# МОДЕРНИЗАЦИЯ СНЕГОХОДОВ STELS 600S, 600L «ЕРМАК» по результатам 1-го года эксплуатации и длительных ходовых испытаний

# МОДЕРНИЗАЦИЯ СНЕГОХОДОВ STELS 800S, 800L «ЕРМАК» по результатам 1-го года эксплуатации и длительных ходовых испытаний

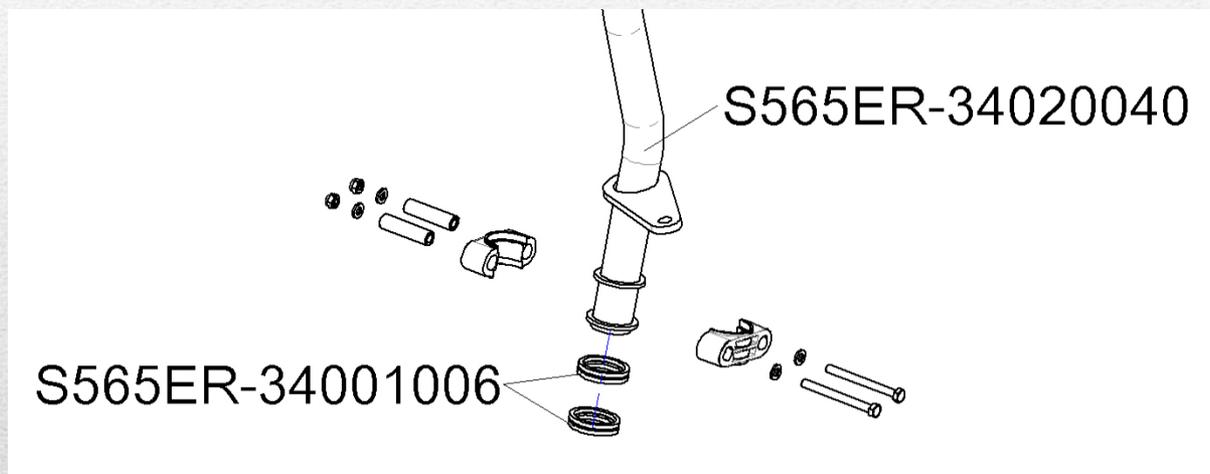
1. Недостаточная фиксация резиноподшипников в нижнем креплении рулевой колонки

1. На нижнем креплении устанавливаются резиноподшипники новой конструкции

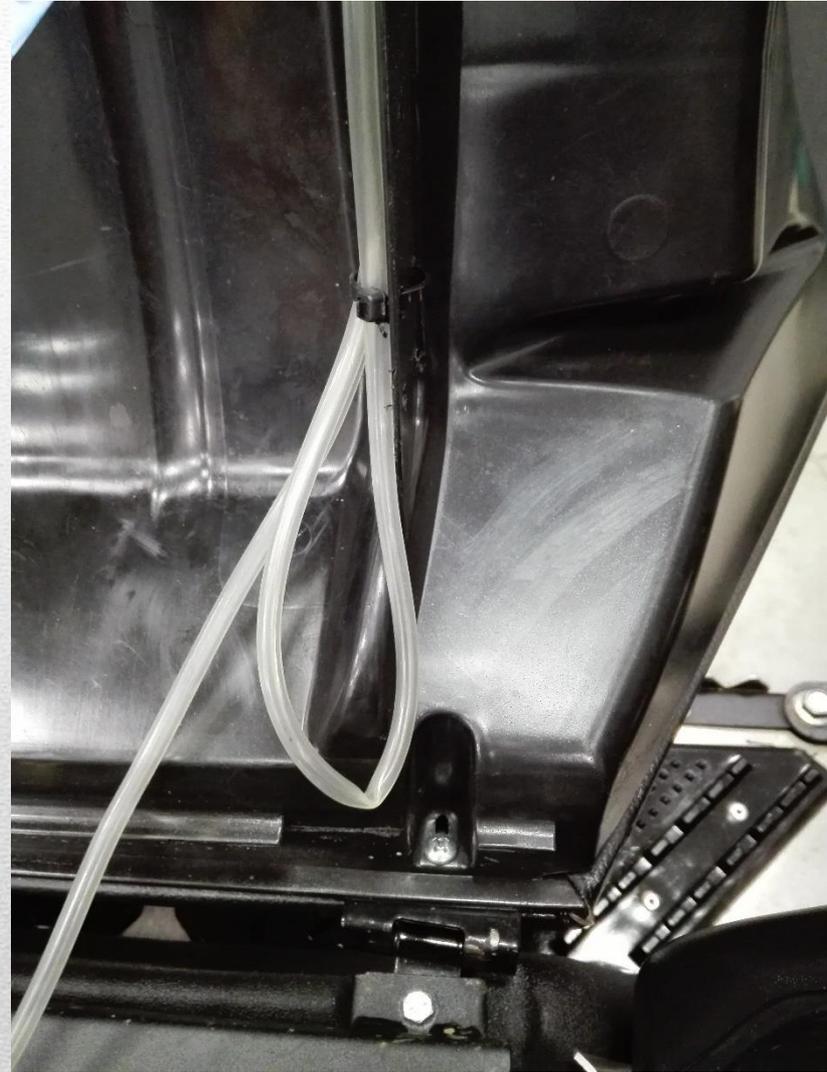
1. Материал днища не имел запаса прочности при ударах о препятствия и от ударов рукояткой лыжи при использовании снегохода в жестких условиях

1. Применяется более пластичный и морозостойкий материал

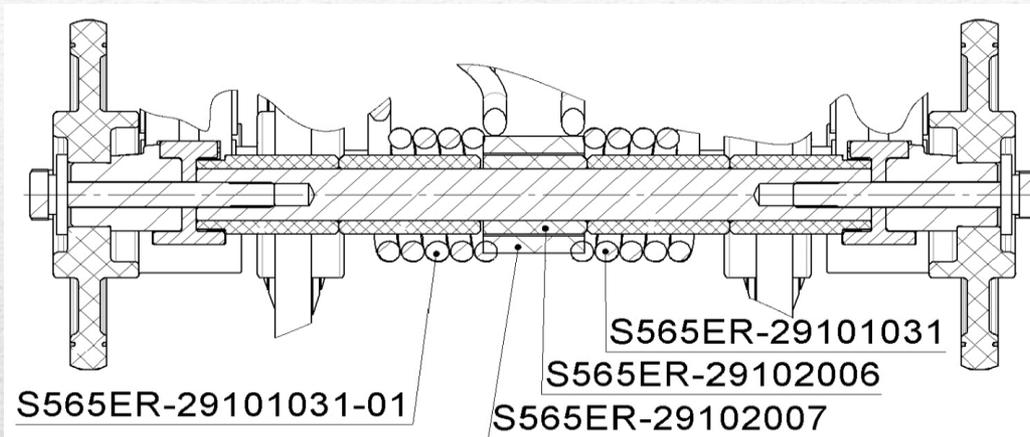
1. Недостаточная поперечная устойчивость снегохода. Большая нагрузка на лыжу

1. Установлены резиновые втулки между пружинами кручения в гусеничных движителях. Пружины начинают работать без перекосов (с большим преднатягом) и соответственно обеспечивают лучшую энергоемкость подвески при поперечном крене

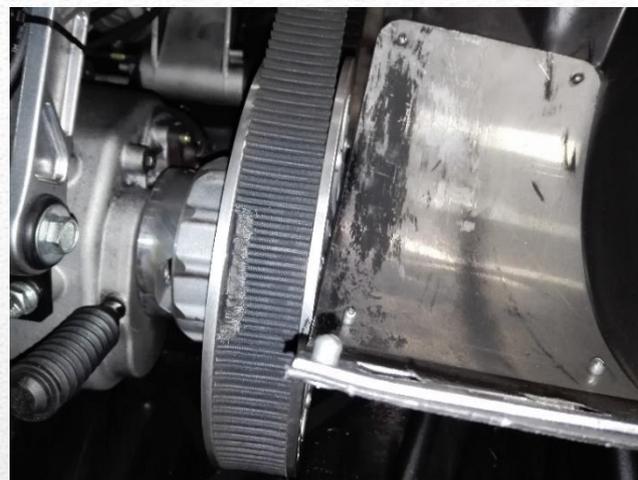
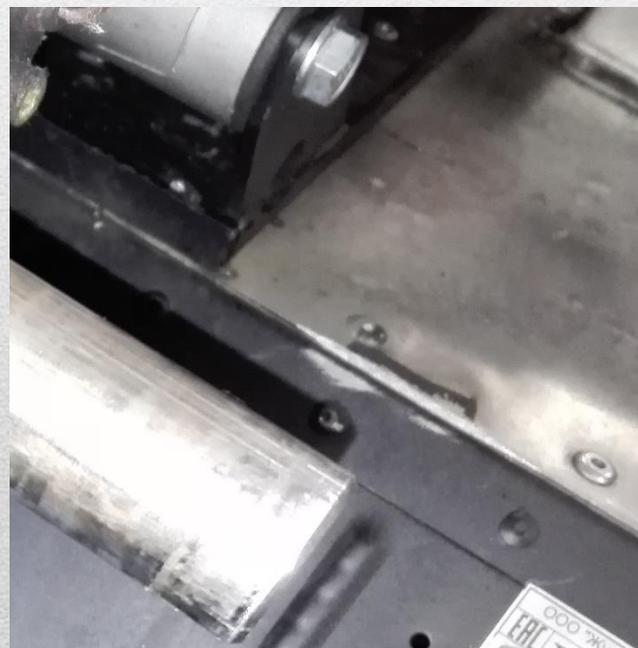
1. Касание ремня вариатора об раму
2. Касание ремня вариатора об кожу вариатора

1. Изменен верхний алюминиевый лист тоннеля для исключения надиров на ремне
2. Модернизированы кронштейны крепления вариатора к раме и проведены мероприятия по обеспечению более стабильной геометрии кожуха вариатора

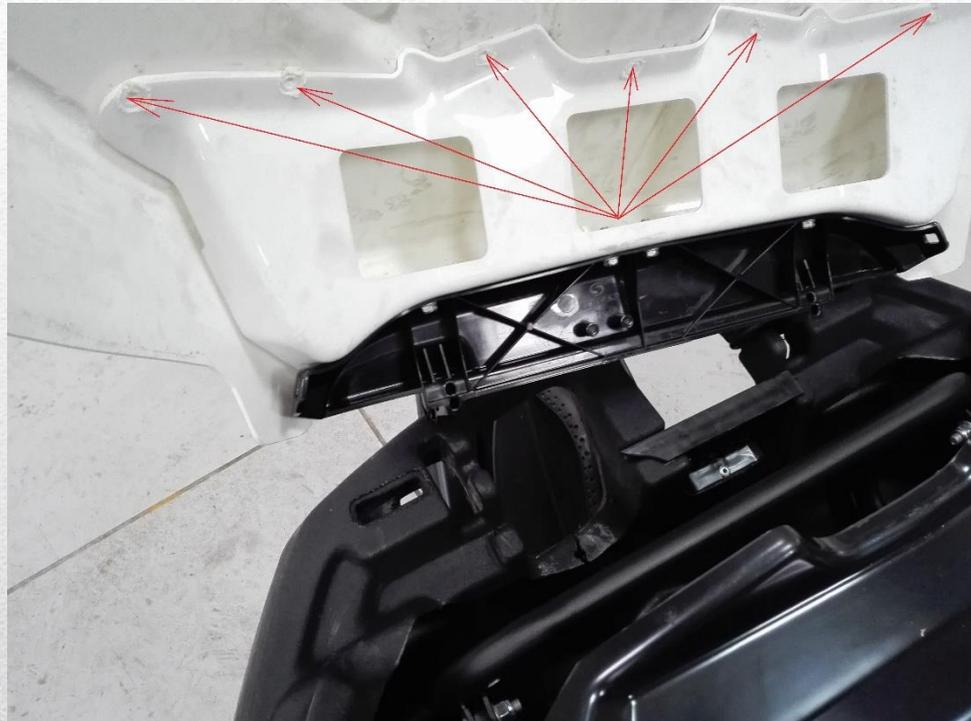
1. Разрушение ремня вариатора

1. Изменен материал ремня вариатора

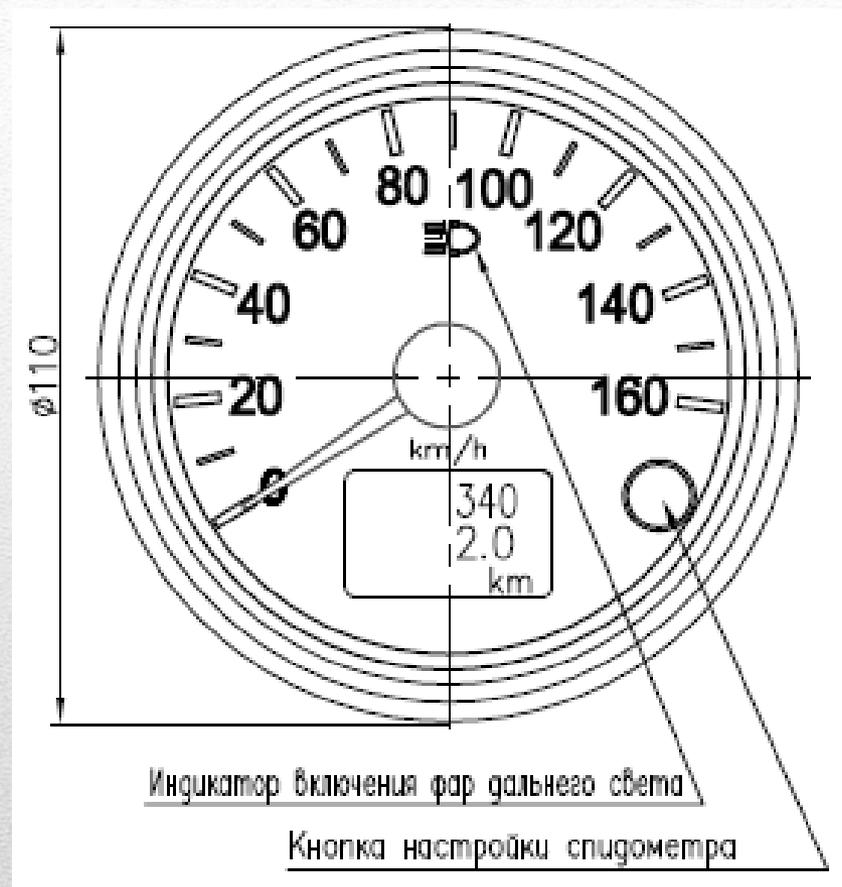
1. Преждевременный износ петель сидения

1. Проведены мероприятия по улучшению работы замка сидения
2. Введены шайбы под винты крепления петель к основанию сидения

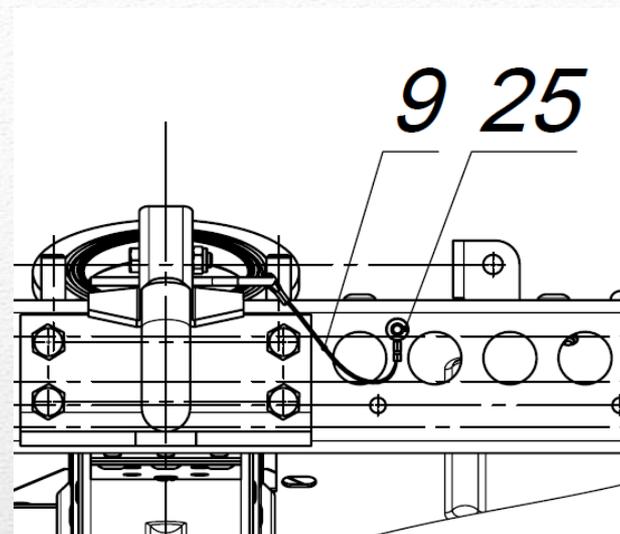
1. Выход из строя патрубка между карбюратором и двигателем

1. Введен контроль усилия затяжки хомута при установке карбюраторов

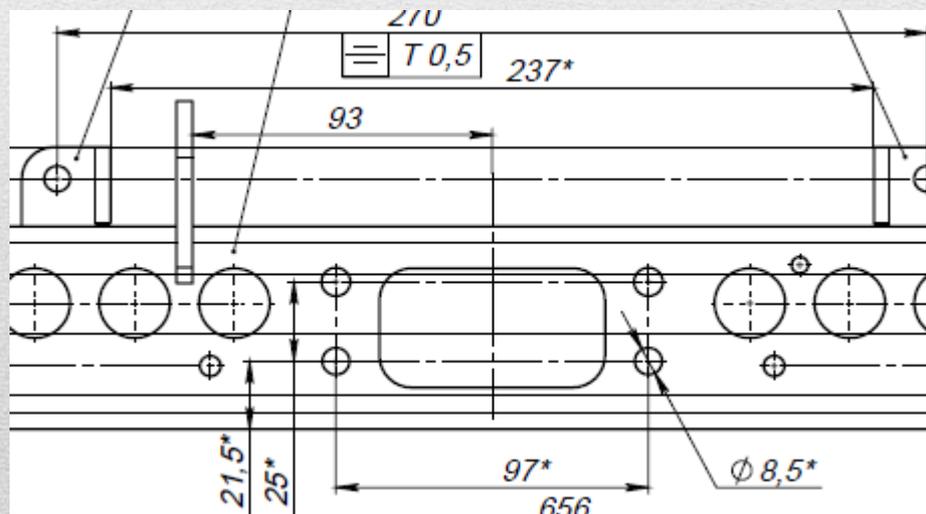
1. Частая потеря скобы фиксатора защелки на сцепке
2. Отсутствовало крепление для страховочного троса

1. Установлен трос для крепления скобы
2. Введен дополнительный кронштейн для страховочного троса
